前回の審議会を踏まえた事業者との調整事項

（前回：第 55 回横浜市都市美対策審議会景観審査部会　令和元年 11 月 26 日）

(仮称) 横浜ロープウェイ プロジェクト

～「屋外広告物」「海上支柱」について ～

B立面図

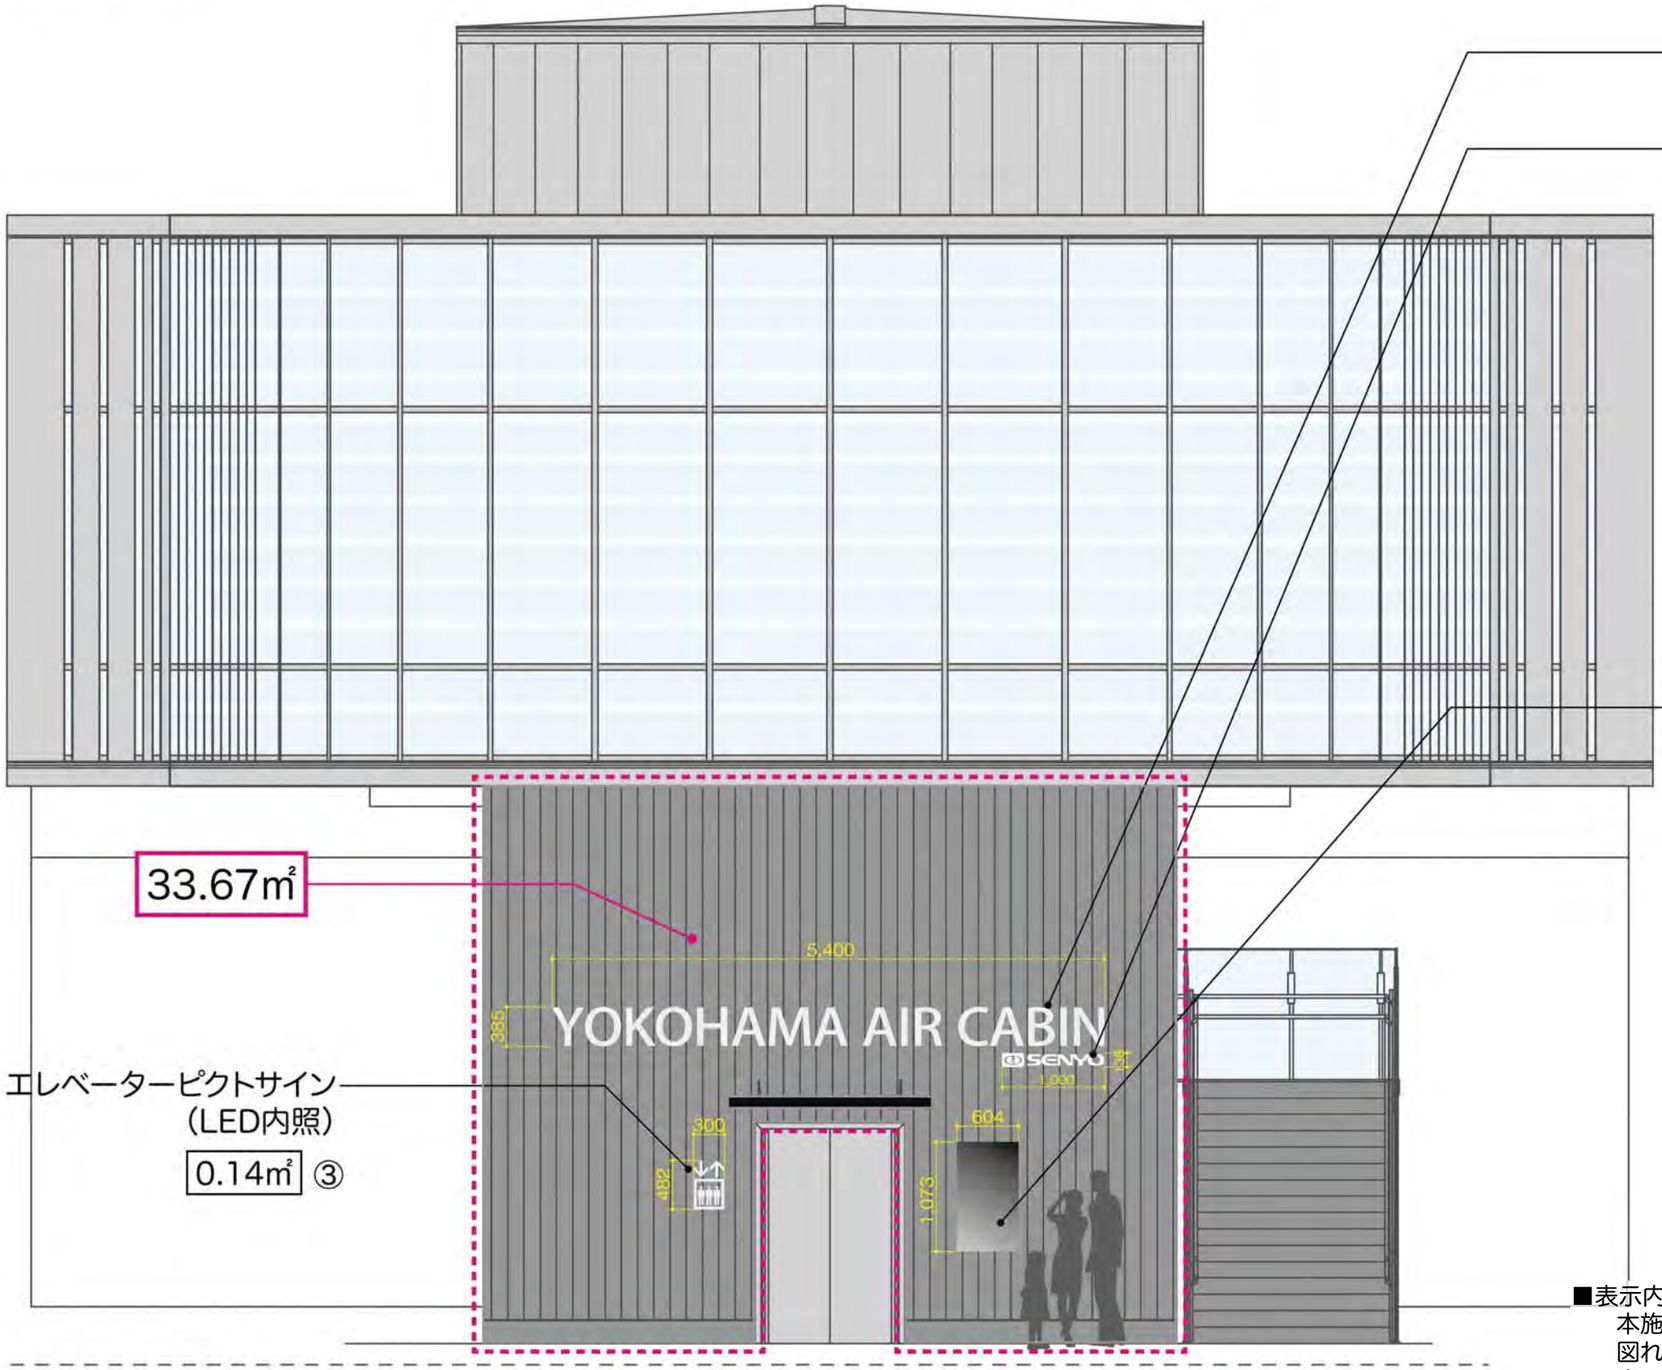
JR桜木町駅出口付近から本施設の視認性を高めるため、ロゴマークに変更

場所性、わかりやすさ、周辺環境を尊重する観点から更なる検討を要請し、桜木町側駅舎について、駅舎の北側壁面のみ配置していたゴンドラのロゴマークを、南側壁面にも配置することで、ＪＲ桜木町駅の北改札・南改札の両出口から、本施設の用途が分かるよう調整しました。

形状変更案-5

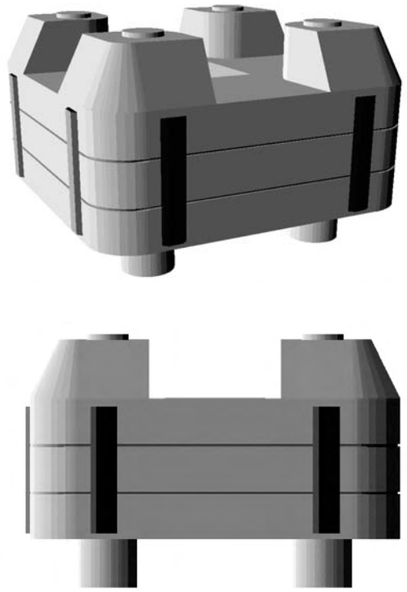
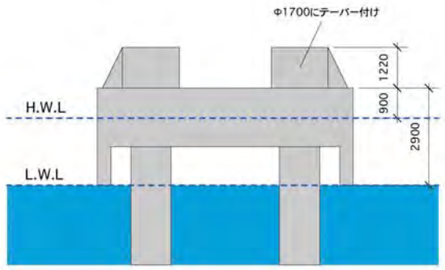
【港湾管理者より指導】

- 耐震設計を、レベル1ではなくレベル2で設計すること。

【水利関係者よりご指摘】

- 小型船が基礎の下に入り込んでしまう危険性がある。
- 湾内の歴史遺構を説明するツアーがあり、石積みの説明をしているが、コンクリートむき出しの基礎では異質な景観となってしまう。
  コンクリートに石張りをするなどして、景観に配慮してほしい。
- 安全のため、防舷材を設置してほしい。

【以下により対応】

- 耐震レベル２にて再設計。
  基礎立上がりが大きくなり、これにテーパーをつける形状とした。
- 基礎下への入り込みを防止するため、基礎に垂れ壁を設けた。
  また、横ラインを入れることで、視覚的に面としてのボリュームの軽減を図った。
- 基礎の角は、レベル2設計による重量の増加を軽くするために、また見通しを良くするために、直線の面取りとした。
- 防舷材を設置することとした。

2019.11.変更
形状変更案-6

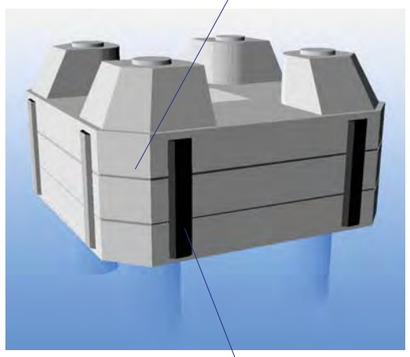
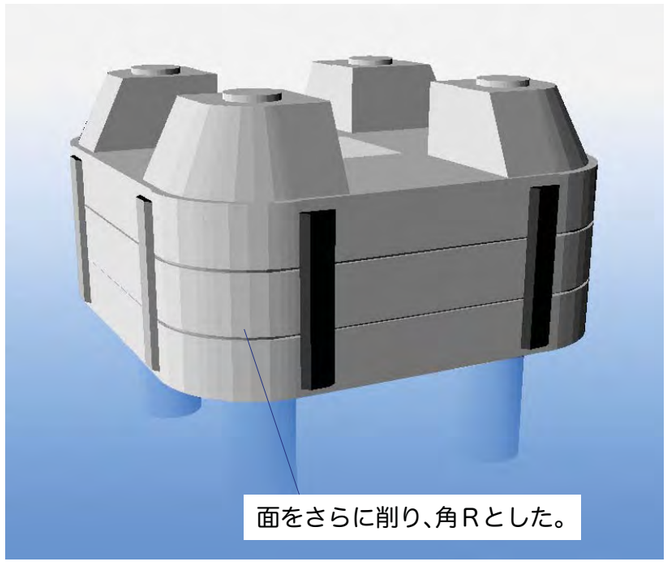
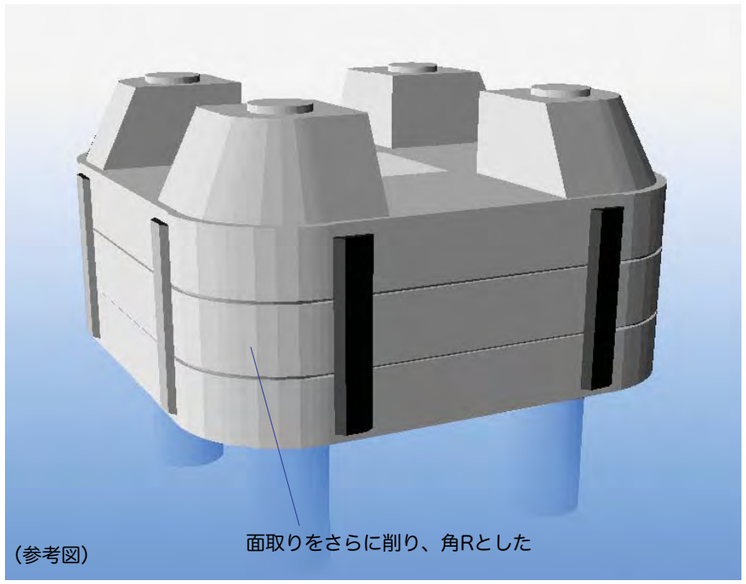
基礎形状については、耐震設計の設計地震動をレベル２に変更する等の指示を受け、ボリュームを増やさざるを得ない状況になったことを踏まえ、視覚的にボリュームを軽減できるような工夫を行う等により、それまでの審議会のご意見を可能な限り踏襲したデザインとして計画しましたが、前回のご意見を踏まえて更なる検討を図り、四隅をＲ形状とすることにより、これまでの審議内容をより反映させたデザインとしました。
